COMMISSION ROYALE DES MONUMENTS ET DES SITES  
KONINKLIJKE COMMISSIE VOOR MONUMENTEN EN LANDSCHAPPEN

**Objet : BRUXELLES. Rue de la Régence, 30. Conservatoire royal de Musique.**

Demande d'avis de principe le déplacement du volume de la nouvelle salle de répétition, conservation des écuries du n° 12 rue aux Laines, restauration de l'espace avec verrière de l'escalier d'honneur de la grande salle, nouvelle proposition de local vélo dans la cour principale dans le cadre de l'avant-projet de restauration/rénovation et nouvelles constructions de l'ensemble du Conservatoire royal de Musique - **Avis de principe de la CRMS**

Documents graphiques extraits du dossier

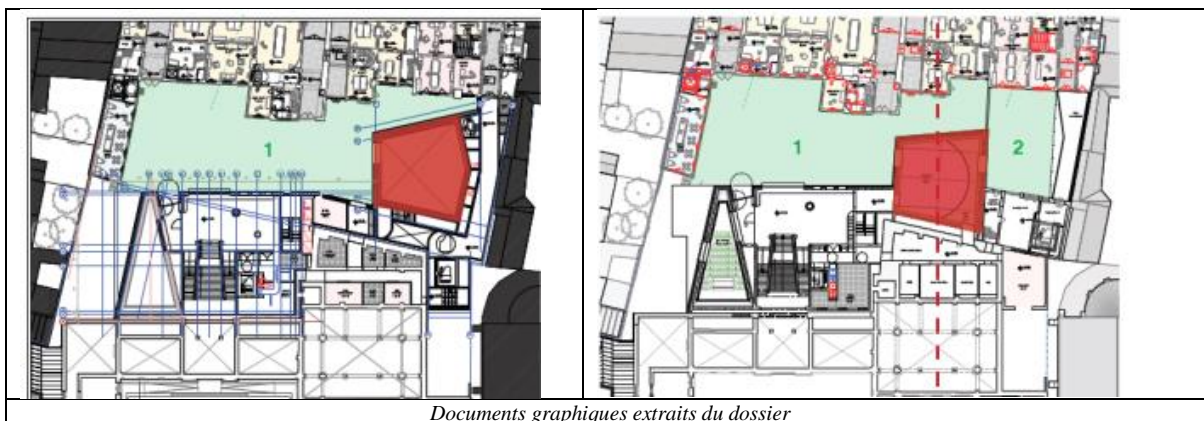
Dans la continuité de sa position, déjà communiquée à plusieurs reprises depuis 2016 (dans 3 avis de principe et lors des 2 réunions de projet - voir historique du dossier supra), la CRMS accepte la démolition des annexes arrière du n°11, dont la valeur patrimoniale a été amplement annihilée par les profonds remaniements, y compris structurels, dans les années '50, et par l'état de dégradation extrêmement avancé du bâtiment.

S'agissant de l'implantation du volume de la salle de répétition, la CRMS soutient la précédente version du projet, qu'elle juge de bien meilleure qualité à l'échelle du site dans la mesure où l'opération de démolition (projetée dans les 2 versions), permet une implantation du nouveau bâtiment plus efficiente d'un point de vue organisationnel mais surtout plus valorisante, d'un point de vue patrimonial, pour le site via la création d'un grand jardin unique et le dégagement de l'intérieur d'îlot et de l'arrière de l'enfilade des maisons néoclassiques du Conservatoire.

entre les façades arrière des maisons rue aux Laines, amplement dégagées, et la façade des nouvelles constructions. Pour la CRMS, la proposition de démolir et reconstruire les écuries change cette relation puisqu'elle impose un nouveau volume au cœur du grand jardin, ce qui alourdit et affaiblit le projet initial.

Par ailleurs, l'option d'une reconstruction 'typologique' des écuries, comme proposée dans la nouvelle version du projet, est patrimoniallement très difficilement défendable dans la mesure où les matériaux, sont reconnus comme trop dégradés pour être réutilisés, mais aussi parce que la 'reconstruction' s'assortit de l'ajout de trois niveaux de sous-sols en mitoyenneté de l'hôtel de Lannoy et de l'accueil de fonctions principalement techniques (ascenseur, accès logistique, ....) qui ne cadrent pas du tout avec la typologie d'écuries.

La CRMS demande toutefois que l'option de 'reconstruction' des écuries, si elle doit se poursuivre, ne se matérialise pas par une construction factice et pastiche mais plutôt par une évocation contemporaine et invite à réfléchir à d'autres implantations de l'ascenseur pour éviter les 3 niveaux de sous-sol.

Positions CRMS depuis 2016 sur l'emprise des démolitions (Documents graphiques extraits du dossier)

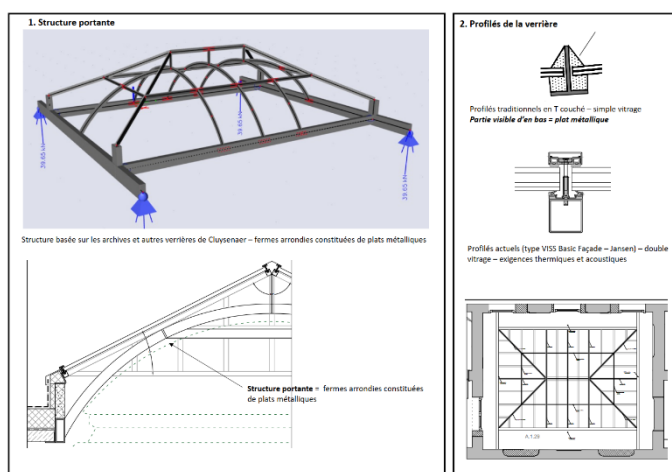
La CRMS prend cependant bonne note que la nouvelle proposition fait suite à une analyse SWOT et à une analyse juridique commandées par la maîtrise d'ouvrage et qu'elle est motivée pour réduire (sans pouvoir l'éteindre – la CRMS insiste sur ce point) le risque juridique établi relatif à la portée de l'ensemble des démolitions projetées sur le site et menaçant les possibilités de concrétiser le projet dans sa version précédente.

Dans ce contexte, bien qu'elle soit moins harmonieuse à l'échelle du site, la CRMS ne s'opposera pas à la nouvelle version du projet si elle peut réellement permettre la concrétisation du projet. La CRMS considère en effet que le plus bel enjeu patrimonial ici réside dans l'accueil du programme de Conservatoire (intégrant l'augmentation importante du nombre d'étudiants ces dernières décennies et les nouveaux usages et locaux nécessaires à l'enseignement artistique d'aujourd'hui) au sein des bâtiments et du site qui ont accueilli l'institution dès son origine.

Élévation côté escalier d'Honneur  
Documents graphiques extraits du dossier

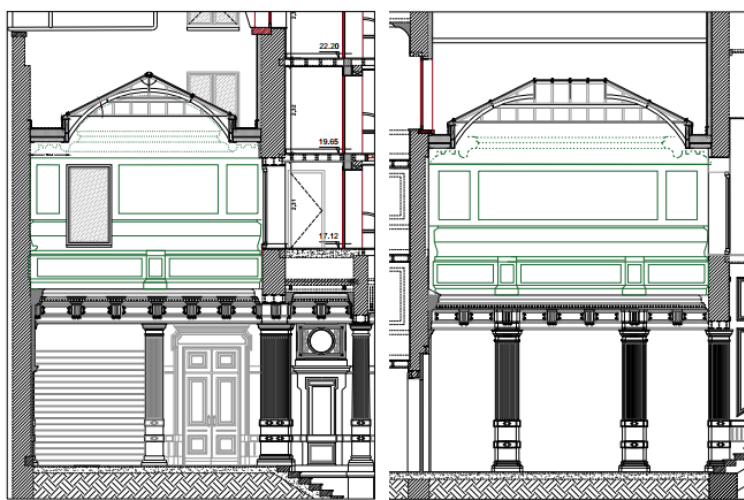
Le principe de retrouver un hall montant sur deux niveaux ainsi qu'une verrière a déjà été admis et constitue une incontestable plus-value sur le plan du patrimoine. Les profilés de la verrière sont adéquats. Ils sont à la fois fins et très graphiques et permettent d'atteindre une performance énergétique. En outre, leur aspect diffère légèrement des profilés anciens, introduisant une discrète touche contemporaine permettant une lisibilité de l'intervention.

Au 1<sup>er</sup> niveau du hall, l'entrée de l'escalier de service pourrait ne jamais avoir été fermée d'une porte comme proposé, c'est-à-dire d'une porte identique à celle qui lui fait face. Il est à noter à ce sujet que les deux portes existantes sur l'élévation côté escalier de la reine sont flanquées de pilastres, tandis que l'entrée de l'escalier de service est flanquée de piliers de pierre qui paraissent peu logiques en accompagnement de la porte qu'il est proposé de restituer.

Au 2<sup>e</sup> niveau du hall, l'idée de retrouver la symétrie des percements est adéquate, car les décors de l'étage inférieur appellent à être accompagnés d'une composition symétrique. Une symétrie devrait également être retrouvée sur l'élévation côté escalier d'honneur, où l'on ne prévoit qu'une baie désaxée, quitte à recourir à une fausse baie. Il est essentiel aussi de penser le projet tenant compte du fait que le balcon disparu ne sera pas restitué. La composition finale ne semble à cet égard pas encore aboutie et devra se poursuivre.

Il paraît en tous les cas juste d'introduire des cadres ou autres lignes de composition faisant écho aux décorations et moulurations du niveau inférieur, et permettant une unification et une cohérence de l'ensemble de la pièce, qui sera désormais réouverte sur deux niveaux. Mais le projet pourrait renoncer à employer le vocabulaire de l'architecture ancienne et trouver d'autres moyens décoratifs pour ne pas fausser la perception de l'œuvre de Cluysenaar. De la même manière que pour les profilés de la verrière, un aspect qui différerait légèrement des moulures anciennes, et introduirait une discrète touche contemporaine permettrait une lisibilité de l'intervention sans rompre avec l'unité et la cohérence d'ensemble.

<p data-bbox="276 1928 603 1944">INKOM FIETSENSTALLING IN KELDER CLUYSENAAR - DO NIVEAU +0</p>	 <p data-bbox="914 1944 1289 1960">FIETSENSTALLING ONDER COUR D'HONNEUR - NIEUW SCENARIO NIVEAU +0</p>
<p><i>Documents graphiques extraits du dossier</i></p>

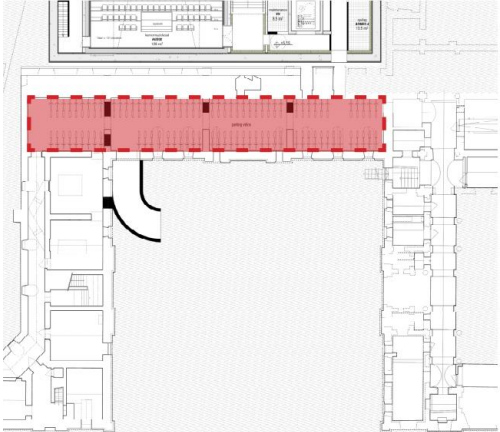
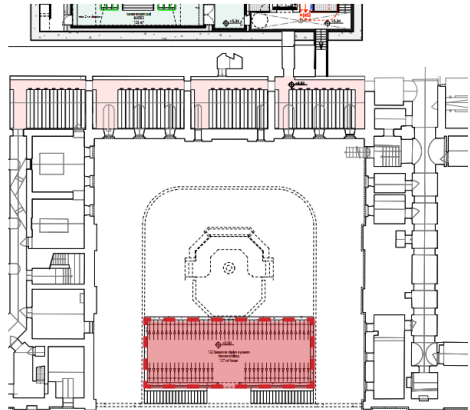
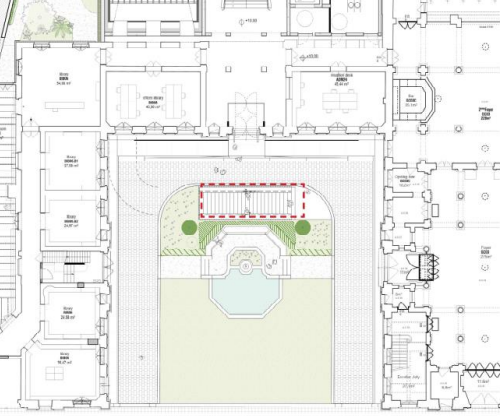
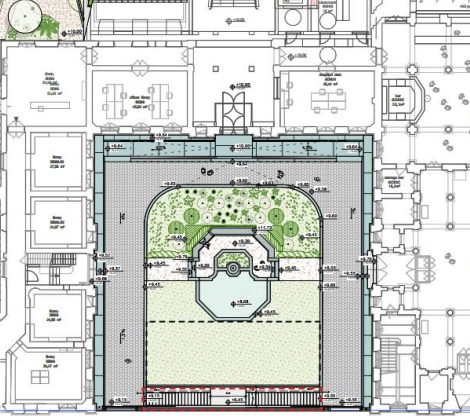
Lors du précédent rapport d'avis de principe (séance 23/09/2020), sur la précédente version du projet, la CRMS souscrivait à la pertinence et l'utilité de proposer un parking vélos d'une telle ampleur (170 emplacements), mais l'implantation et le confort de sa rampe d'accès et de son impact au niveau de la cour d'honneur soulevait des interrogations. La cour d'honneur compte parmi les rares espaces extérieurs à dater des débuts du Conservatoire. Sa valeur patrimoniale est importante, et dans ce cadre, cette installation et son impact ont fait débat. La Crms a demandé d'étudier si d'autres alternatives offriraient le même confort de mobilité dans un plus grand respect de la cour d'honneur. Ces réserves ont été répétées lors de la réunion de projet du 19/11/2021 notamment s'agissant de la visibilité de la rampe et de la perte d'espace (+ caractère très fonctionnel) dans la scénographie de l'accès principal du bâtiment.

La CRMS accueille favorablement la nouvelle version du projet plus respectueuse de la composition de la cour et de la scénographie d'entrée. Elle souligne toutefois que cela nécessite la création d'un espace en sous-sol au droit de l'espace engazonné et demande qu'une hauteur suffisante de pleine-terre sur cet espace puisse assurer la pérennité d'un gazon ou, de concentrer les aménagements de parking sous les parties déjà minéralisées.

Le nouveau scénario implique la création d'un muret servant de garde-corps à la zone d'accès au parking vélos. La CRMS s'interroge sur la nécessité de respecter à cet endroit les normes relatives à la hauteur, puisque le jardin situé au centre de la cour n'est en principe pas une zone accessible. Dans tous les cas, parmi les deux options présentées, la CRMS préfère la proposition en pierre bleue, plus en harmonie avec la matérialité de la cour. La CRMS s'interroge cependant sur l'aspect massif de cette proposition et demande d'en évaluer le rendu esthétique (traitement de la pierre, ...) et l'impact visuel voire d'étudier une solution avec un garde-corps en métal ou le recours à un muret végétalisé (implantation d'une haie).

Enfin, la CRMS demande d'examiner la faisabilité d'inverser le système de butée centrale de telle sorte que le vantail de jour (le seul qui est quotidiennement utilisé) s'ouvre contre le bâtiment, plutôt que de devoir placer sur rails les vantaux de la grille en ferronnerie. La présence de deux escaliers solutionnerait toujours les problèmes pratiques dans le cas où le vantail dormant d'un des deux portails devait exceptionnellement être ouvert pour laisser passer un véhicule.
